完成用部品の自主回収と交換について（周知依頼）

啓愛 K-TB58AAL ピラミッドレシーバーチューブ アルミ

啓愛 K-TB58ATI ピラミッドレシーバーチューブ チタン

自主回収のお知らせ

骨格構造義足 義足調整用部品 チューブ ピラミッド（メス付）

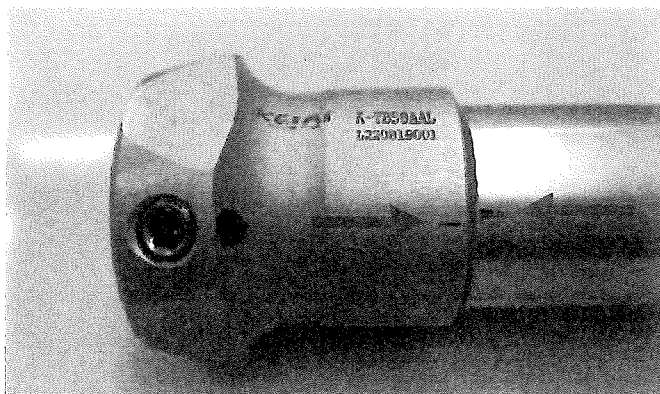
貴社ますますご清栄のこととお喜び申し上げます。平素は格別のご高配を賜り厚く御礼申し上げます。この度、下記の製品について使用状況によってピラミッドレシーバーとチューブの接続部が回旋することにより、事故が発生する可能性があることが判明しました。これに伴い製品の回収をさせていただきます。安全試験については改めて現在実施中ですが、複数の破損が確認できましたので試験結果を待たずに回収することに決定いたしました。

チューブアルミとピラミッドレシーバーの接続部に回旋が認められた。

チューブアルミとピラミッドレシーバーの結合部のはめあい公差および接着力不足

アルミの場合

K-TB884AAL (チューブアルミ 400mm (φ30)) と K-CA75AAL (ピラミッドレシーバー
チューブクランプ アルミ (φ30))

チタンの場合

K-TB884AAL (チューブアルミ 400mm (φ30)) と K-CA75ATI (ピラミッドレシーバー
チューブクランプ チタン (φ30))
